设计变更, 补充通知单

建设单位 洛阳浩德鑫置地有限公司
工程名称 开元壹号62#地块设计项目

子 项 51#~58#楼、幼儿园、开闭所垃圾站、地下车库(一期)

通知单编号 建施变更034

附图

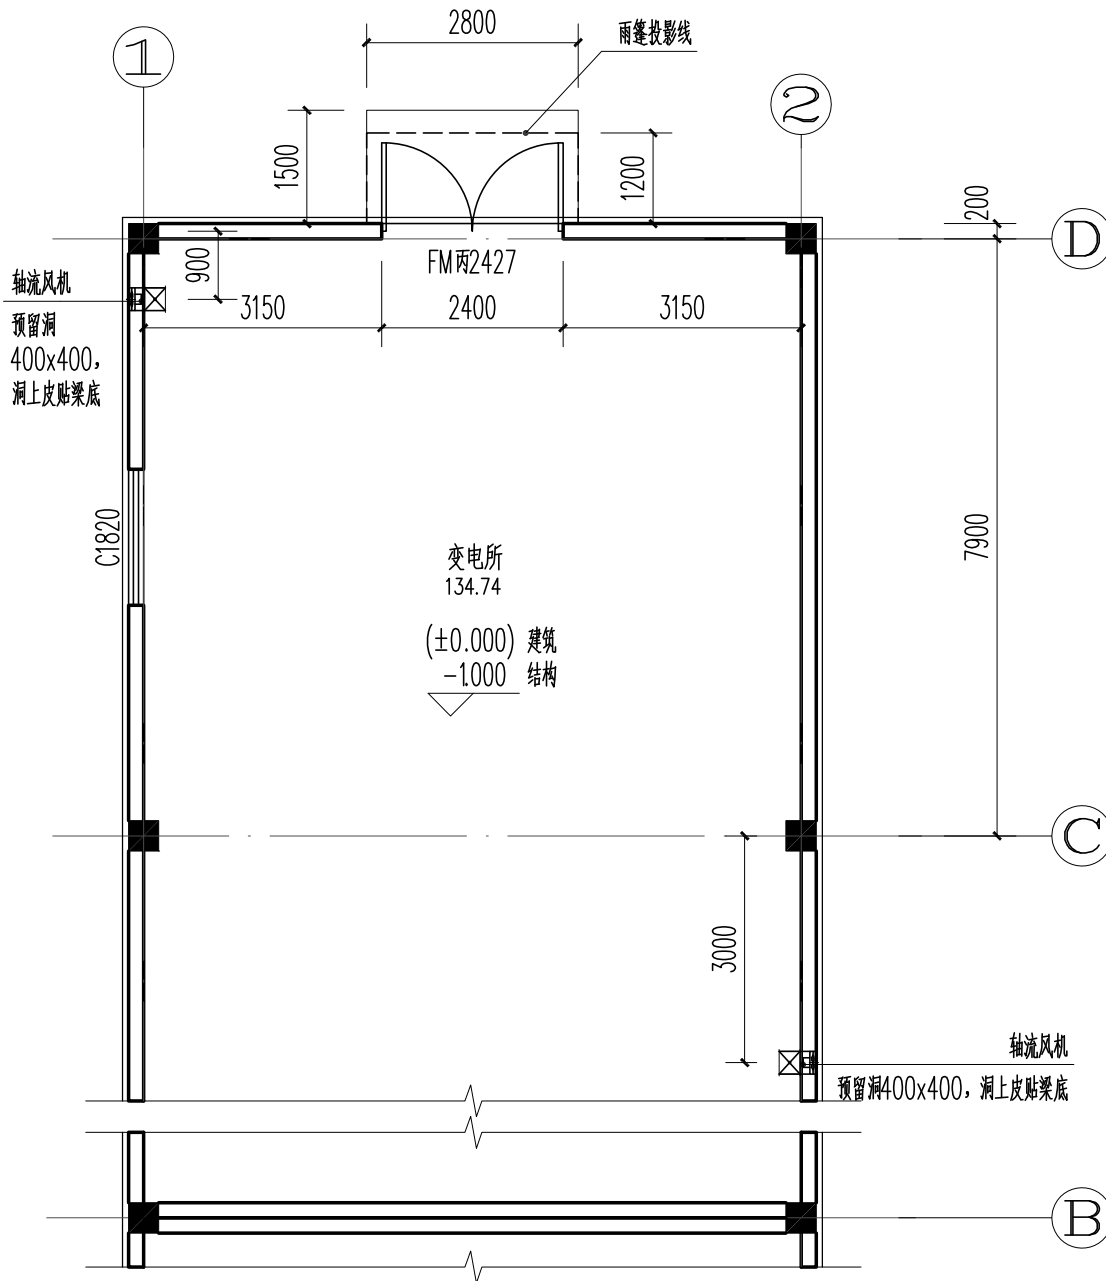
修改原因: 根据现场情况调整

修改内容: 变电所轴流风机和机房门位置修改。

1、开闭所的轴流风机和C轴~D轴之间的机房门位置根据电力公司图纸修改如下:
